令和5年度工事技術監査結果の公表について

工事技術監査結果報告書

令和5年度
宮崎市工事技術調査報告書

特定非営利活動法人 西日本建設技術ネット
技術士（建設部門）坂井 和幸

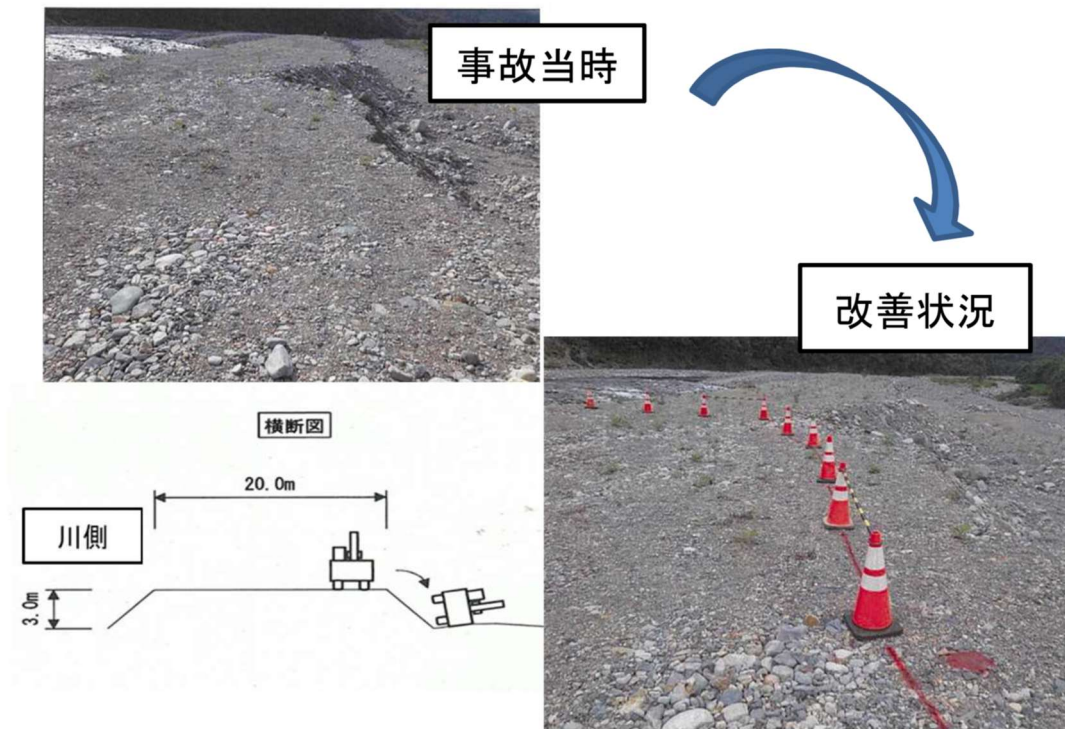
- ・中流域のブロックマットがほぼ完成し上流域のブロックマット施工の準備段階であった。完成したブロックマットは面的な不陸がなく、マットのずれも見られない状態であった。ずれ止めのU型アンカーも浮き出しが見られない状況で確実に施工されていた。
- ・ブロックマットは重量物で面的に広がりのある部材である。安全で効率的な施工のためブロックマットの製造メーカーが専用の吊り具を貸し出していた。吊り具には出荷時の検査証が貼ってあることを確認した。特殊な吊り具の使用前点検が適正に実施されていた。
- ・上流域の盛土兼工事用道路に法肩表示のカラーコーンが数個設置されていたが、安全な工事用車両の通行には明確な路肩表示が必要なことを説明した。
- ・中流域と上流域の間には一般道路が通っている。この入口に設置されていた工事看板が外された状態であった。この理由については、『工事用車両が現場に進入する際に支障となったため一時的に取り外していた。』との説明を講評時に受けた。工事看板は第三者に現場の範囲と工事内容を示す重要な仮設物である。このような場合は速やかに元の状態に戻すことを依頼した。
- ・一般道路を挟み縦に長い現場であること、区間全体に盛土していること、これから冬期に入り乾燥しやすいこと及び風が強くなること等を考慮し、粉じん対策に留意されるよう依頼した。
- ・現場代理人からは、残りの工事はブロックマット設置が主体になることや、ブロックマットが重量物のため、飛来落下災害および専用吊り具にセットする時の巻き込まれ災害防止に留意することに関する説明を受けた。今後も安全な作業を継続していただきたい。

- ・書類調査と現地調査を通して現場条件及び工事内容を踏まえた積算、契約、特記仕様書及び施工管理が実施されていた。今後も継続をお願いしたい。
- ・バックホー等の車両系建設機械を用いて作業を行うときは運行経路を定め、同運行経路について路肩を明示し、路肩崩壊、経路逸脱等による転倒事故の防止を徹底する必要がある（労働安全衛生規則第155, 157条参照）。このため、カラーコーン等で速やかに路肩を表示することを助言した。
